Radfahren in Fürth:

Erweiterung der Fahrradabstellanlage Fürth Hauptbahnhof Südseite in der Ludwigstraße, Alternative Vorplanungen

hier: Schriftwechsel mit der Regierung von Mittelfranken
(zu Fragen der Förderung, in Auszügen)

Lageplan Vorplanung	0591	Maßstab 1 : 200
Variante: Raster 40 cm (Varianten-Nr. 14.40.CV)		
Abteilung: Vpl	Dr. Bohlinger	Fürth, im April 2013
Bearbeitet:	Hartung	
Änderungen:		M o s t Dipl.-Ing., Amtsleiter

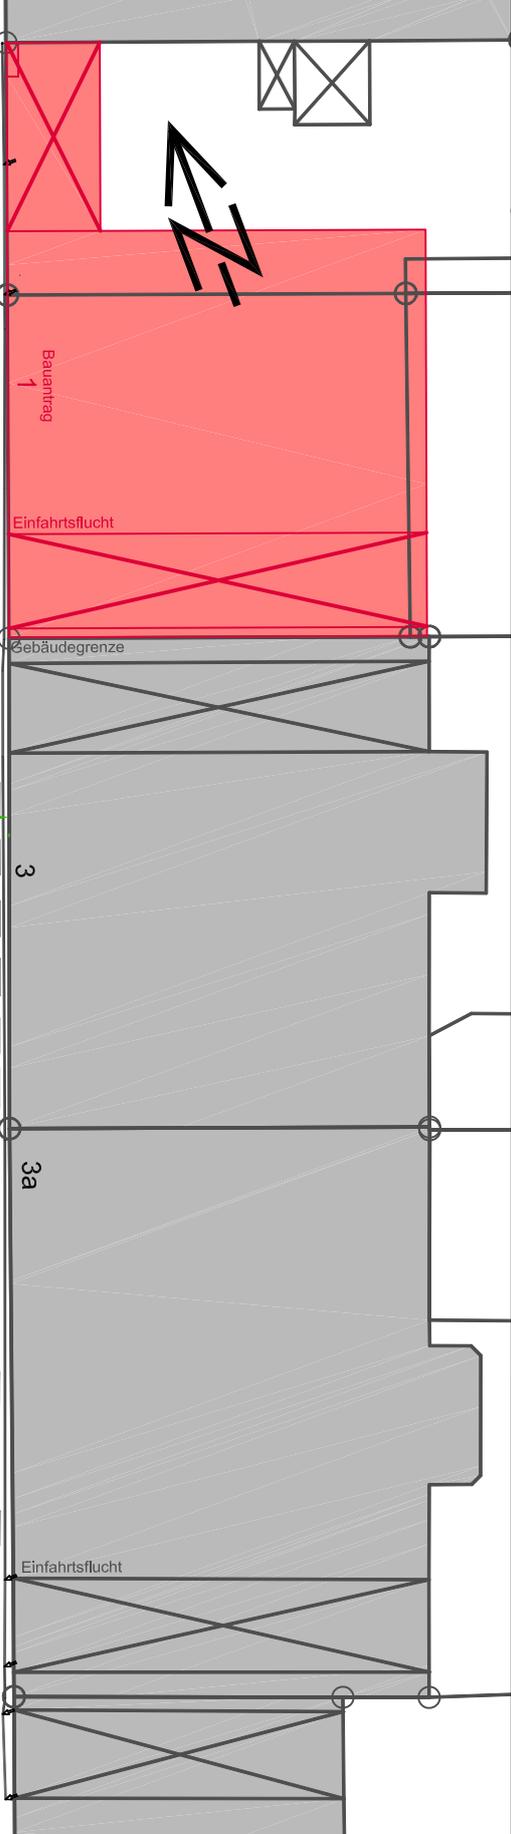
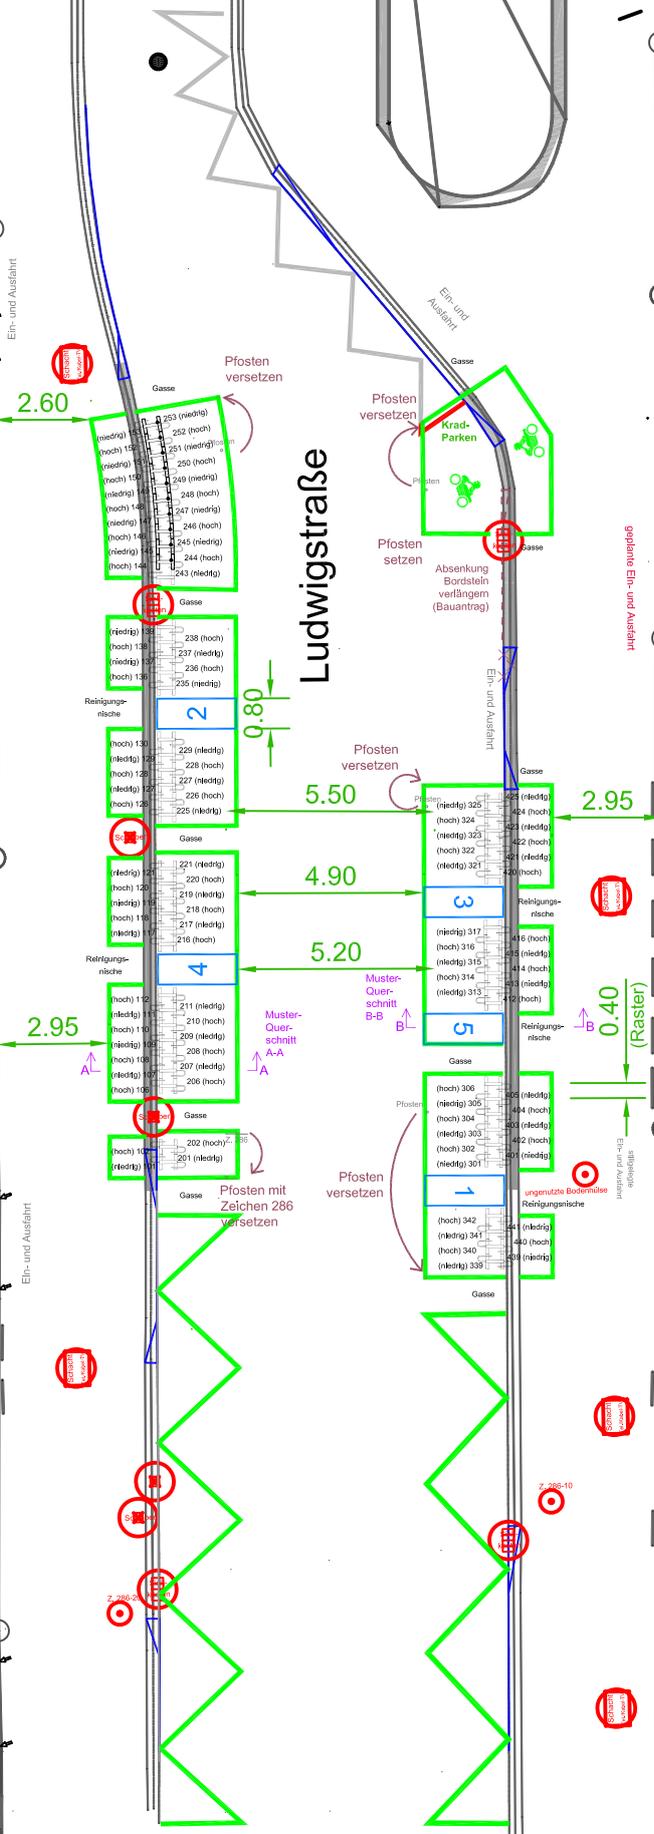
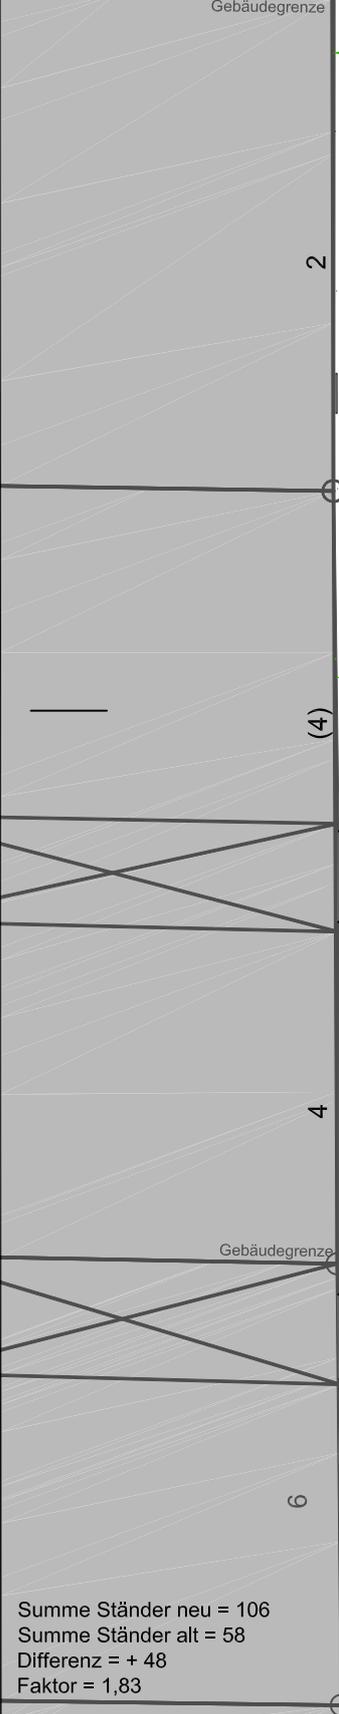
„Wir legen jedoch Wert auf einen Parkstandsabstand von 0,50 m. Die ADFC-Empfehlung stellt keinen Komfortwert dar, sondern bereits das unterste zumutbare Maß. Zum Vergleich: Ein üblicher Fahrradkorb ist bereits 0,40 m breit.“

„Der Parkstandsabstand von 40 cm zwischen den einzelnen Fahrrädern wird strikt abgelehnt. Die Nutzbarkeit einer Fahrradabstellanlage hängt wesentlich von den Abständen zwischen den Fahrrädern ab, ist dieser zu gering, kommt es bei jedem Abstellvorgang zu einer Behinderung durch sich berührende Lenker, Körbe u. ä., dies führt zu Beschädigungen und erheblichen Nutzungseinschränkungen, dies lässt sich bereits jetzt sehr gut vor Ort sehen, bei einer Neuanlage sollte der bisherige Mangel beseitigt werden. Es stehen im Mittel ca. 30 Fahrräder pro Aufstellseite, d. h. wegen einer Einsparung von gerade einmal 3 Metern (30 x 0,1 m) zu Gunsten des ruhenden PKW-Verkehrs müssen mehr als 120 FahrradnutzerInnen *[Anmerkung des SpA: Die instruierte Variante 4 sah 120 Ständer vor.]* täglich erhebliche Nachteile bei der Nutzung in Kauf nehmen, dies ist angesichts der Kosten für die Errichtung der Anlage nicht vermittelbar. Es wird daher dringend darum gebeten einen Parkabstand von 50 cm zu realisieren.“

Variante 14.40.CV / 14.50.SV: Der Anregung wird nicht / wird gefolgt.

Variante 14.40.CV / 14.50.SV: Der Anregung wird nicht / wird gefolgt.

Der Anregung wird nicht gefolgt. In Variante 14.40.CV + 14.50.SV beträgt die hinter den abgestellten Fahrrädern verbleibende Gehwegbreite 2,95 m. Sie wird lediglich an einer Stelle auf 2,60 m verengt. Selbst 2,60 m genügen noch für die Begegnung zweier gehender Personen mit Gepäck oder anderer Überbreite (z. B. Rollstuhl). Da auf beiden Seiten die Breite von 2,95 m fast durchgehend zur Verfügung steht, wird der Bedeutung der Ludwigstraße als Fußgängerachse Rechnung getragen. Nach Einschätzung des SpA sind abgestellte Fahrräder mit dem Blindenstock ertastbar.

In den Alternativen Vorplanungen (Varianten 14.40.CV + 14.50.SV) wird die lichte Weite von 5,50 m grundsätzlich eingehalten und nur punktuell – jeweils in Höhe der Fahrradboxen – unterschritten. Diese Lösung hat die Zustimmung des ABK erhalten.

Musterquerschnitt A-A: Fahrradständer

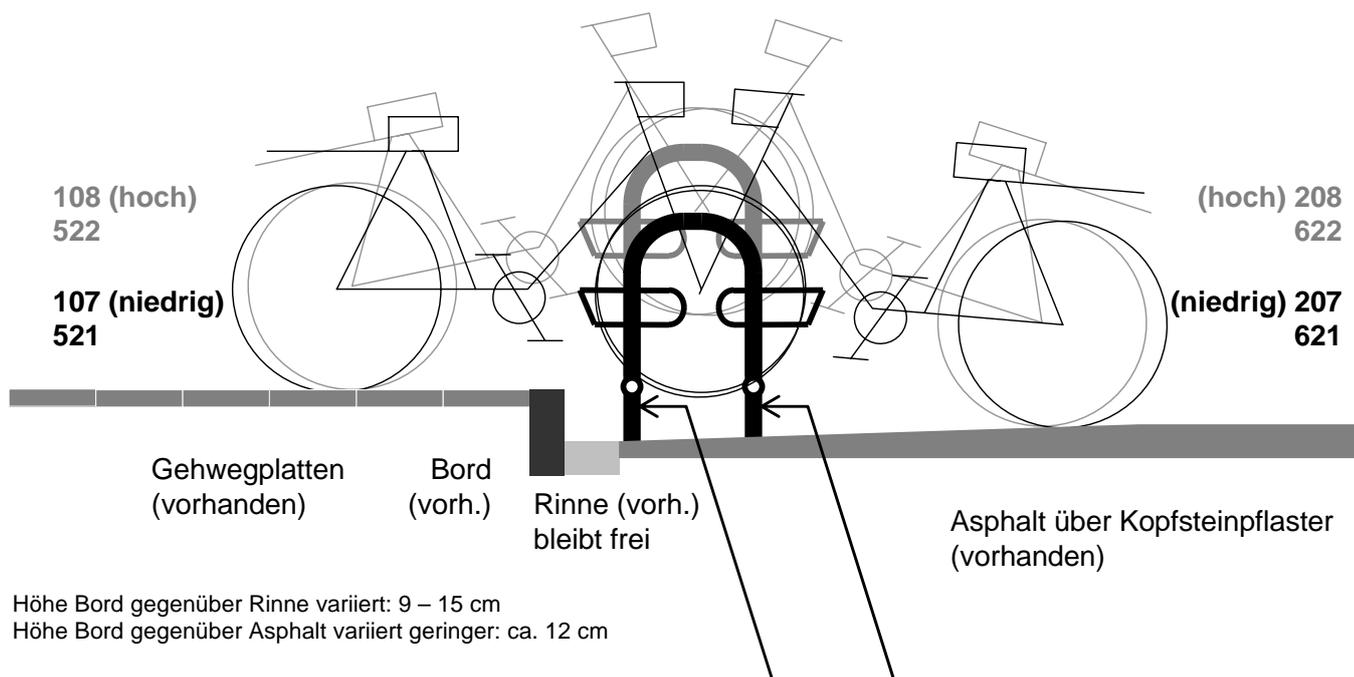
„Es wird in der Instruktion nicht genannt, welches Modell/welcher Hersteller zum Einsatz kommen soll – es ist [...] ein vom ADFC zertifiziertes Modell zu wählen.“

Variante 14.50.SV Der Anregung wird weitgehend zu folgen versucht. Aufgrund der Örtlichkeit ist jedoch eine Art Sonderanfertigung nötig (siehe Musterquerschnitt A-A).

Besonderheit: Unterhalb der Längsstreben, die zur Auflagerung tief eingestellter Fahrräder dienen, ist eine Verlängerung des Fußes um etwa 8 – 10 cm erforderlich, damit die vom Gehweg eingestellten Räder nicht „hinunterfallen“. Die Serienmodelle der bekannten Hersteller sehen in der Regel ein direktes Aufliegen der Längsstrebe auf dem Untergrund vor. Es ist daher eine Art Sonderanfertigung erforderlich.
